<h1 style="text-align: center;">INFORME INYECCIÓN / CALIDAD</h1>				Molde nuevo : <input checked="" type="checkbox"/>
					Modificación: <input type="checkbox"/>
					Comparativa: <input type="checkbox"/>
Departamentos Implicados:	Inyección <input checked="" type="checkbox"/>	Calidad <input checked="" type="checkbox"/>	Sala C <input type="checkbox"/>	Almacén <input type="checkbox"/>	Otro <input checked="" type="checkbox"/> Taller

Referencia: 1991	Fecha plano : 04/04/18	Material : SMMA
Denominación: Tarro 7ml 6 figures L'OREAL	Cavidades: 6/6	Máquina : 25

<b>Motivo informe :</b> Homologación molde nuevo de 6 figuras.
---

### Annexe 1

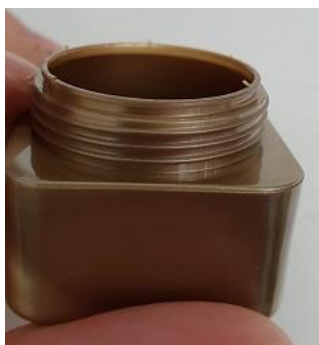
\* \_ Al fabricar el tarro en Or, no es veu si el cubilet toca. He tallat un parell de figures i com a molt hi cap una galga de 0,1mm entre tarro i cubilet (**Annexe 1**).

1. S'ha d'ajustar el motlle per treure la rebava de la boca.
2. Si que es veritat que les dimensions de l'allotjament del cubilet han augmentat i ja no tenen la conicitat detectada anteriorment, però no es suficient ja que estem al límit. No es veu llum lateral entre el tarro i el cubilet, màxim 0,1mm verificat amb galga espessors.
